PM Dagvatten och Skyfall inför detaljplan för Bua 4:94 mfl

Upprättad av: Carina Henriksson, planeringsingenjör Vivab

Bild 1: Bilaga 2, Föreslagna VA- och dagvattensystem från VA-utredningen.

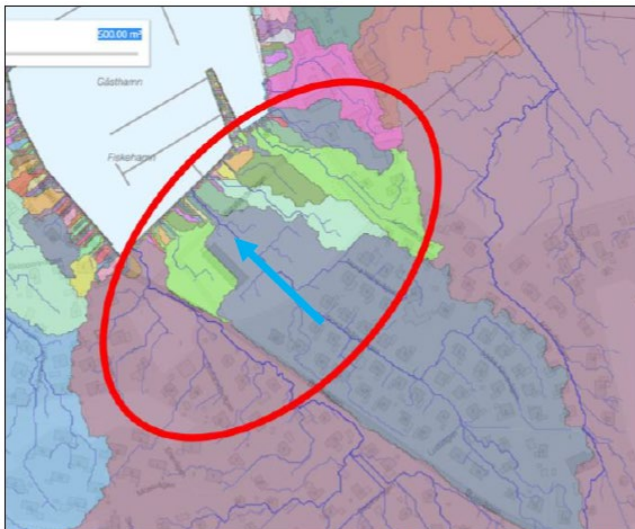
Utredningen beskriver befintligt va-ledningsnät samt beräknar och föreslår åtgärder och anslutningar för planområdet. Utredningen visar beräkningar för dagvattenfördröjning, rening samt föroreningsbelastning. Även skyfall, rinnvägar, instängda områden samt höga havsnivåer redovisas och beskrivs.

Bild 3: Föreslagen höjdsättning för skyfallshantering från förprojekteringen.

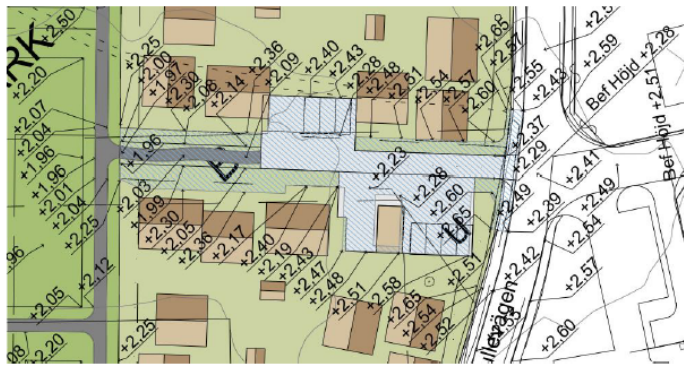
Skyfallstråket genom området i öst-västlig riktning är till för att inget instängt vatten ska kunna bildas i befintligt område. Ytan som avvattnas är ca 8 ha och med liten lutning i området.

Vid en grov beräkning av flöde till området så ger det ca 2300 l/s. För att skapa en passage för vattnet så behövs det en tvärsnittsarea på ca 1,7 m² med en lutning på 0,5%. En grov höjdsättning har utförts och sektioner har ritats för kontroll. I förslaget utnyttjas även parkeringar och grönytor som stråk för skyfall.

Skyfall/extremregn som inte får plats i ledningsnätet, visar förprojekteringen på hur ytligt avrinnande vatten kan ledas genom planområdet utan att påverka befintlig eller ny bebyggelse. Utredningen påvisar inte heller att det finns risk för instängt vatten inom planområdet då avrinning sker genom skyfallsstråk samt att området kommer höjdsättas för att leda bort skyfallsvatten. Planområdets lägsta punkt är en stor park/grönyta som kommer att vara möjlig att översvämma vid stora regn.
